DELIBERAZIONE DELLA GIUNTA REGIONALE 11 maggio 2022, n. 645

[ID_VIP: 5280] D.lgs. 152/2006 ss.mm.ii.e L.R. 11/2001 e ss.mm.ii. - Procedimento di VIA di competenza Statale relativa al parco eolico denominato "Parco eolico Masseria Muro" costituito da 15 aerogeneratori, per una potenza totale pari a 90 MW, da realizzarsi nei territori comunali di Brindisi, Mesagne (BR), San Donaci (BR), San Pancrazio (BR) e Cellino San Marco (BR). Proponente: Società wpd Muro S.r.l..
Parere non favorevole di competenza della Regione Puglia.

Parere Tecnico*Ex art. 7 co. 3 dell'Allegato alla DGR 2100/2019*

OGGETTO: [ID_VIP: 5280] D.lgs. 152/2006 e ss. mm. ii. e L.R. 11/2001 e ss. mm. ii. – Procedimento di VIA di competenza Statale relativa al parco eolico denominato “Parco eolico Masseria Muro” costituito da 15 aerogeneratori, per una potenza totale pari a 90 MW, da realizzarsi nei territori comunali di Brindisi, Mesagne (BR), San Donaci (BR), San Pancrazio (BR) e Cellino San Marco (BR).

Area di Impatto Potenziale

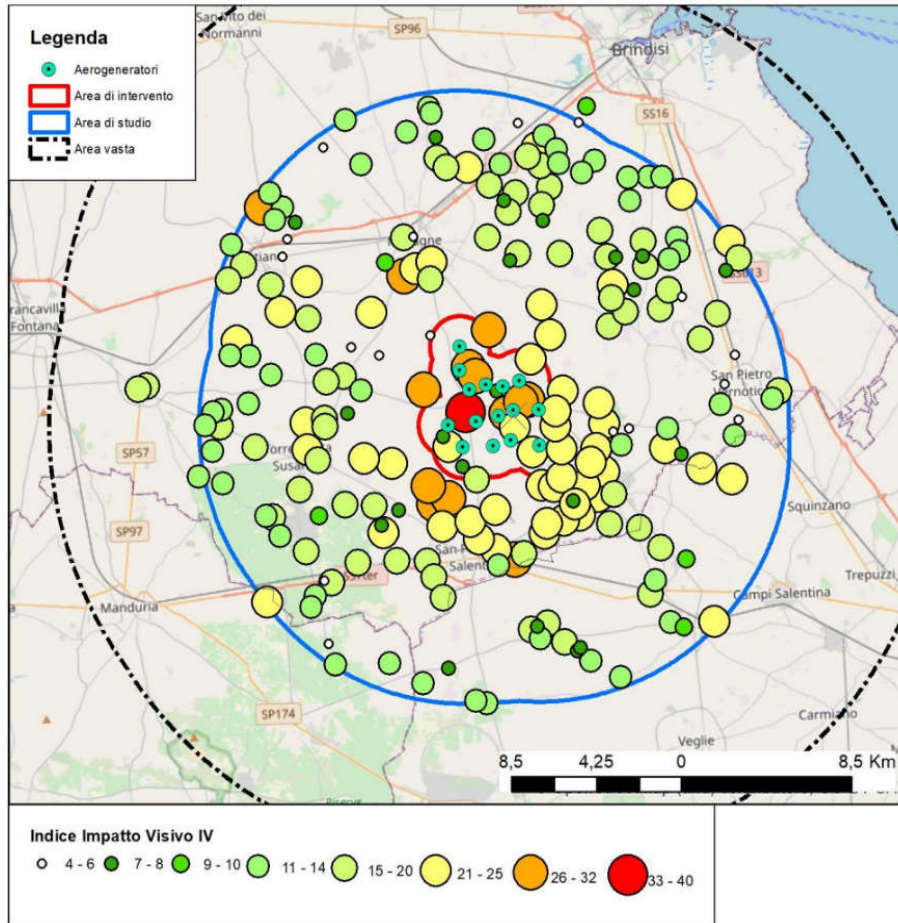
Si propone quindi la figura di seguito, stralciata dalla relazione paesaggistica e che pone in risalto l'area di impatto potenziale.

Il progettista asserisce che “La Matrice di Impatto Visivo evidenzia un valore medio alto del Valore Paesaggistico VP, vista la presenza nel raggio di alcuni chilometri dell’impianto di alcune aree SIC, in particolare nella fascia costiera a Sud dell’impianto; il valore della Visibilità dell’Impianto VI è invece molto basso, in considerazione della geomorfologia dell’area vasta e soprattutto della presenza di numerosi ostacoli costituiti principalmente da diffuse alberature (boschi ed uliveti) e, a distanze maggiori, dai centri abitati”.

Valore dell'Impatto sui Punti Sensibili

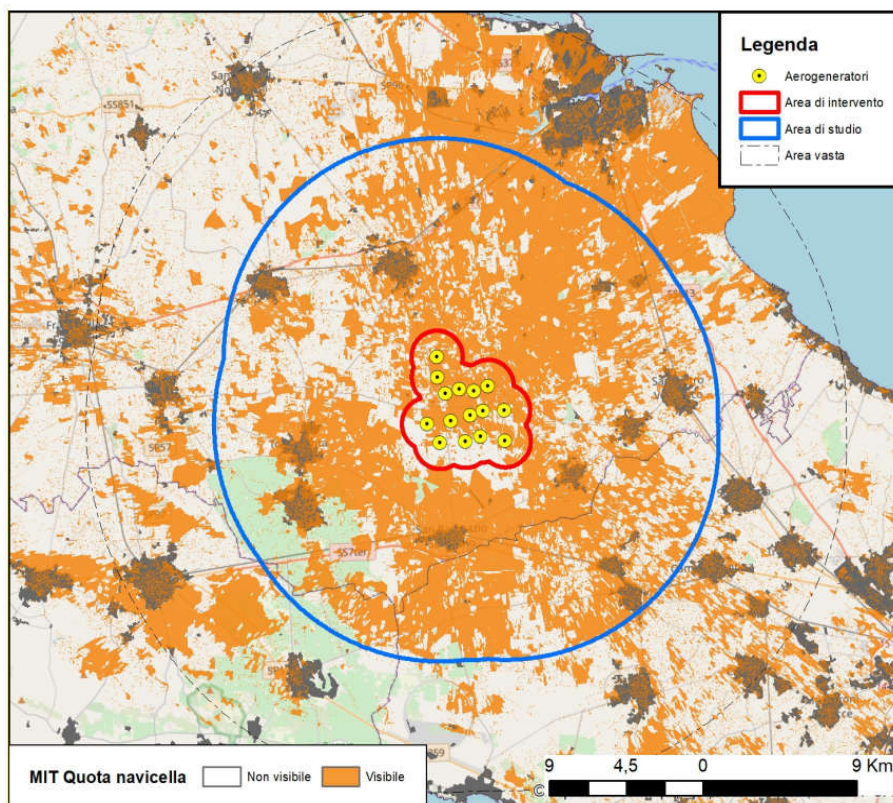
Dalle analisi effettuate per il progettista *“Il punteggio medio del valore dell’impatto è sufficientemente contenuto”*.
